小型産業用シャーシIPC-320

デザイン変更のお知らせ

Affected Models	ECOM Number	Estimated Effective Date	Cut-in Implement	Change Description
IPC-320-25A	ECOM-221412	2024/Dec	Immediately for new work orders	Replace 1950026258N001 with 1950026258N021

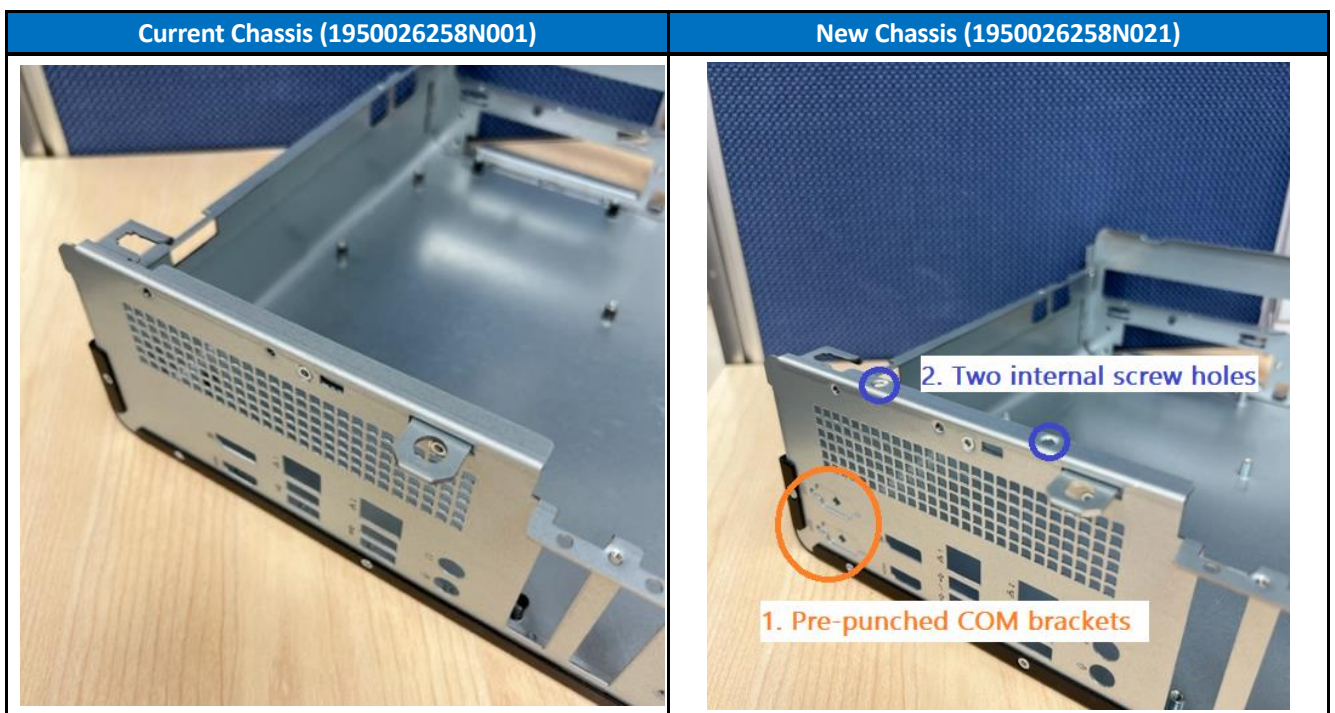
Affected Models	Current Component	New Component	Category	Outlook Difference	Reason
IPC-320-25A	1950026258N001	1950026258N021	Chassis	Yes	<ol style="list-style-type: none"> Add 2 pre-punched COM brackets Add 2 internal holes for future product planning These changes are backward compatible, no impact to any function and system performance.
